Notat - 30

Vår dato: 2009-12-11
Vår referanse: Geo 50433
Sveisnr: 2009010732-30

INGENIØRGEOLOGISK OPPFØLGING RV 80 – 02 RØVIKA – STRAUMSNES I FAUSKE KOMMUNE BERGSIKRING FJELLSKJÆRING LØKÅSHEIA MELLOM VEG OG JERNBANE I OMRÅDET VED PEL ~5100

Foto 4: Forblendet mur med stein ved fundament for Løkåsheia bru.

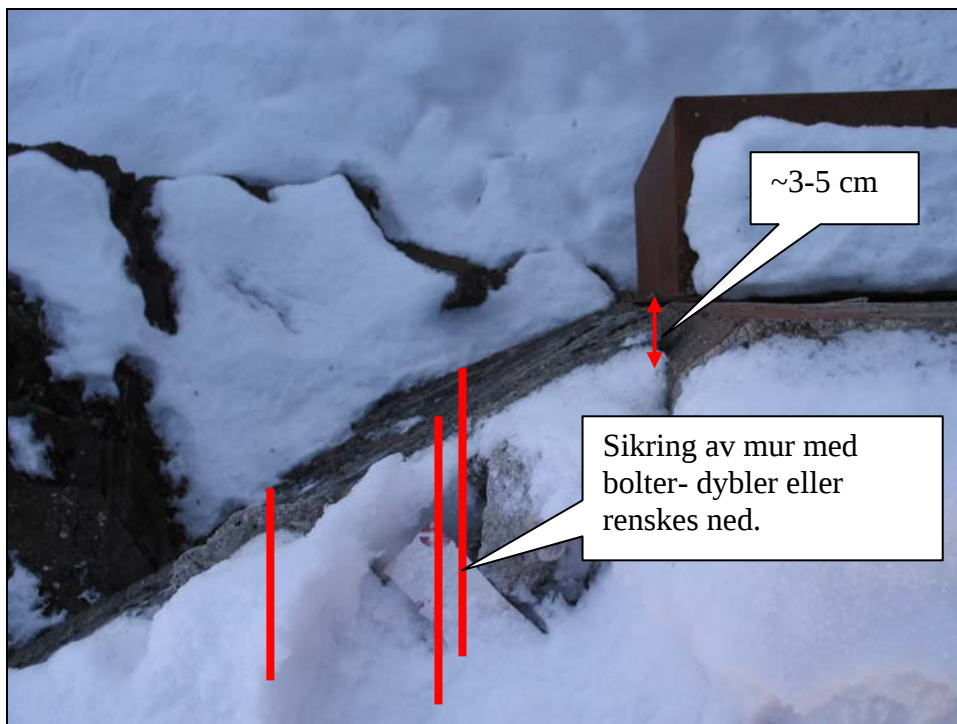
Den forblendede muren med stein i fjellskjæringen som vender mot jernbanen har usikker stabilitet. Det anbefales at denne muren fordybles med 3 stk bolter som vist i fotoene 4 og 5.

Alternativt kan denne muren renskes ned, men dette må sees i sammenheng med de terrengtiltakene som er planlagt utført. Masser som fylles inn mellom bergknausene må ha tilfredsstillende fot og helningsvinkel.

Foto 6: Fjellskjæring ved fundament for Løkåsheia bru.

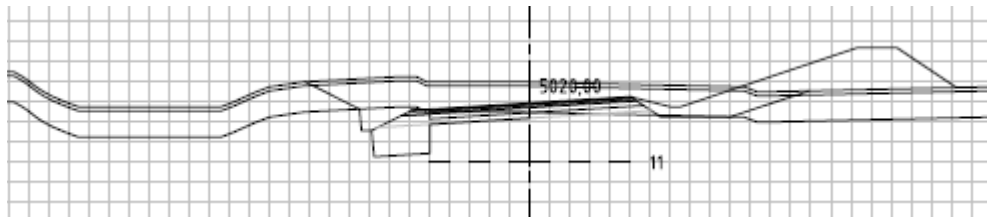
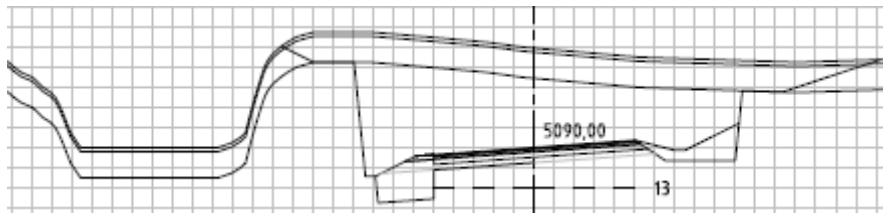
For å sikre berget langs siden som vender mot vegen, anbefales det 4 stk bolter, montert som vist i foto 6.

Inngangen til skjæringen sett fra vest (Strømsnes):Brustedet:

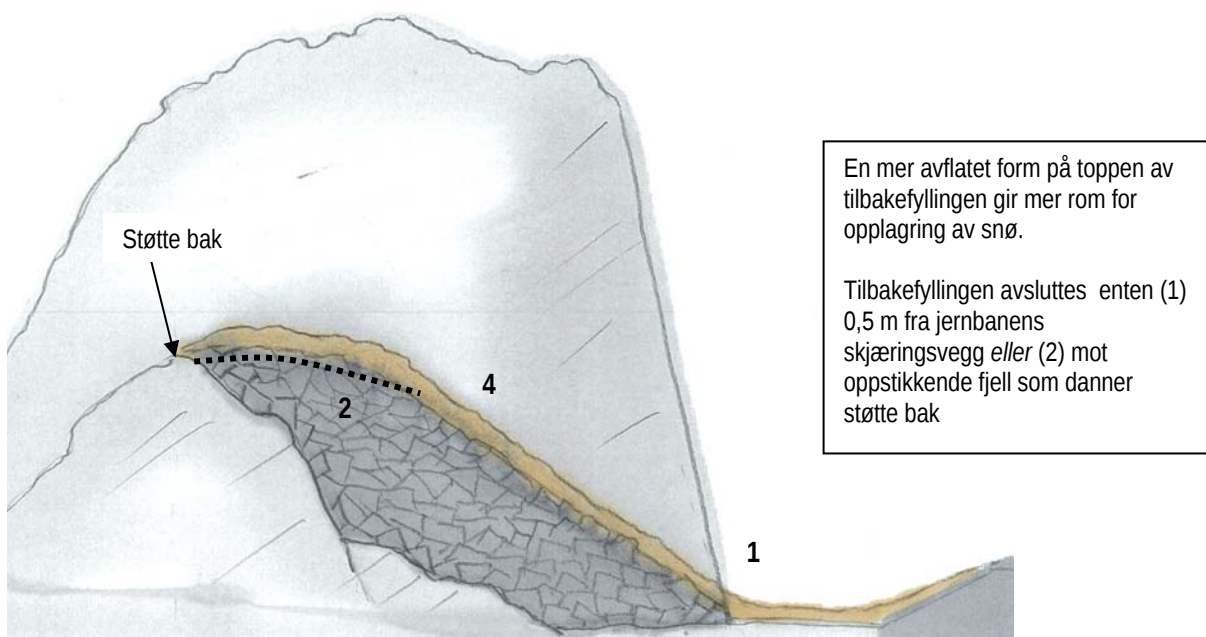
Geolog ønsker bolting av fjellet i forbindelse med sjøve brufundamentet
